**Verslag huishoudelijke elektrische installatie op laagspanning en zeer lage spanning****Algemeen:**

Referentie: 009-20260910-03	Datum controle: 10/09/2026
Keurder: 009

Eigenaar: Onbekend	EAN-code: 541448820057730095
Adres installatie: Testeltsesteenweg 214, 3201 - Aarschot	Nummer teller(s): 1sag1200383730
Distributienetbeheerder installatie: Fluvius	
Datum uitvoering installatie: ☐ Vóór 01/10/1981 ☒ Tussen 01/10/1981 en 01/06/2020 ☐ Vanaf 01/06/2020	
Type: ☒ Wooneenheid ☐ Niet-huishoudelijk ☐ PV ☐ Batterij ☐ Laadpaal

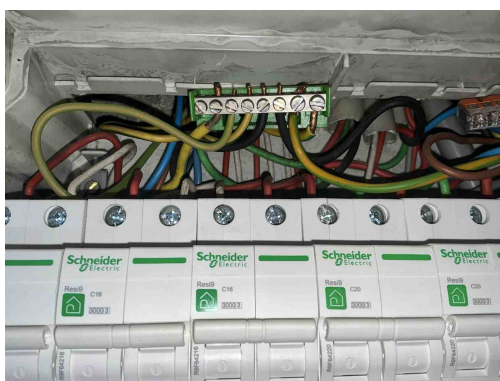
B17 - De voedingsspanning is niet op elk bord vermeld (Boek 1: 3.1.3.3).

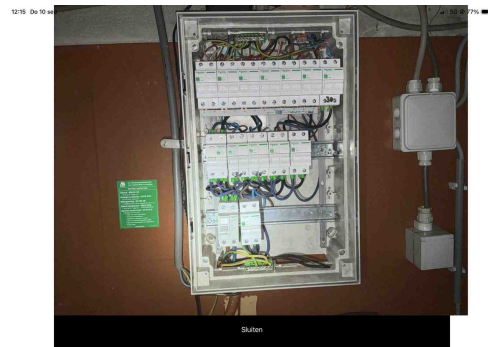
T13 - Opbouwcontactdozen en/of -schakelaars zonder achterplaatje mogen niet rechtstreeks op een brandbare ondergrond bevestigd worden (Boek 1: 4.3.3.5).

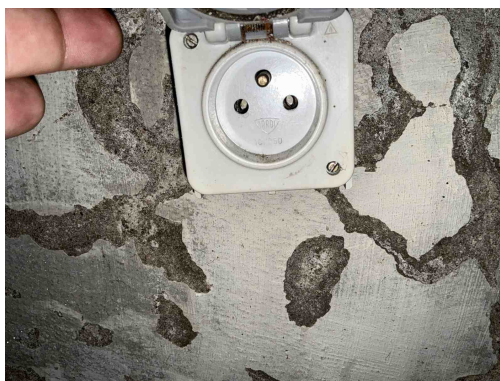
D04 - De hoofddifferentieelstroominrichting is niet verzegelbaar (Boek 1: 4.2.4.3).

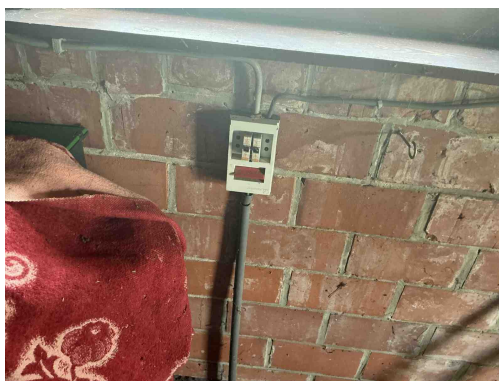
C26 - De verbindingen zijn niet gebeurd in borden, in aftakdozen, aan de klemmen van contactdozen, schakelaars of in de verlichtingstoestellen (Boek 1: 5.2.6.1).

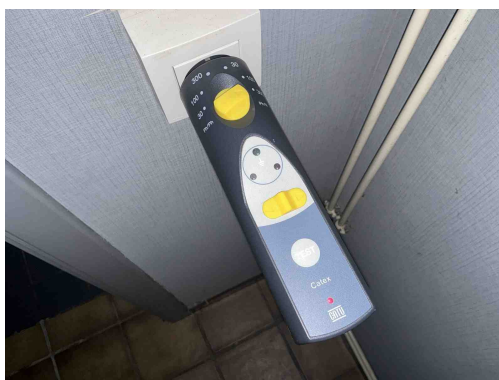
B30 - De houder van de beveiliging in een huishoudelijke ruimte is niet voorzien van aangepaste kalibreerelementen (Boek1: 5.3.5.5).

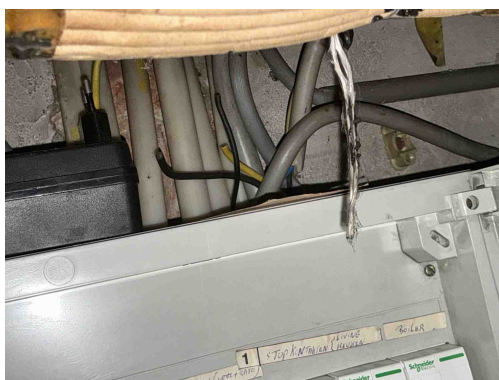
A16 - Er is geen continuïteit van de beschermingsgeleider van de contactdoos (Boek 1: 5.4.3.4).
Opmerking: Noodhuis

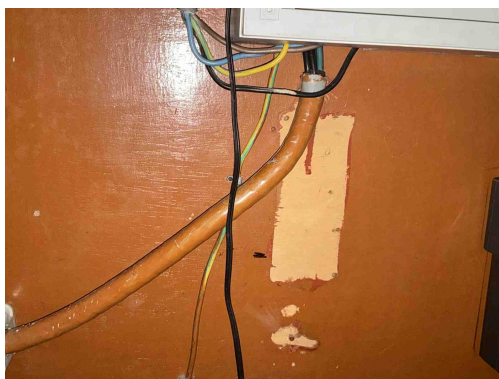
C21 - Het gebruik van geleiders van het type VOB, zonder bijkomende afscherming is niet toegestaan (Boek 1: 5.2.9.6).

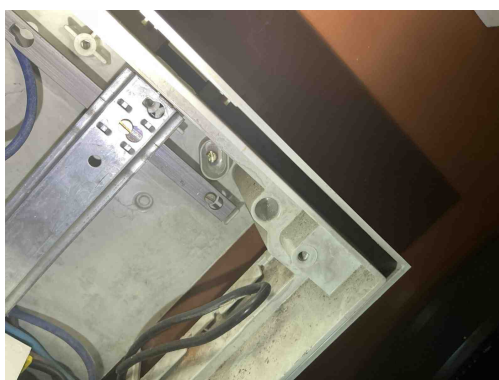
T23 - Het elektrisch materiaal is beschadigd. (Boek 1: 1.4.1.3).

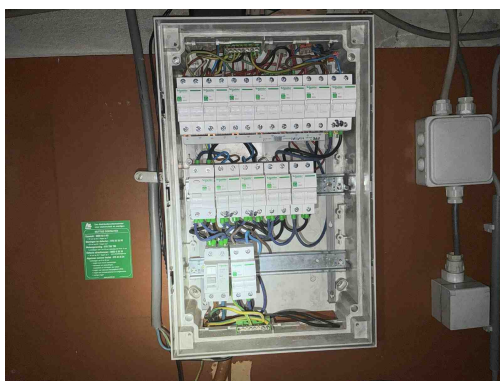
T21 - Het elektrisch materieel is niet geplaatst volgens de voorschriften van de fabrikant/ regels van goed vakmanschap . (Boek 1: 1.4.1.3)

Opmerking: Ophanging vijzen niet afgedekt
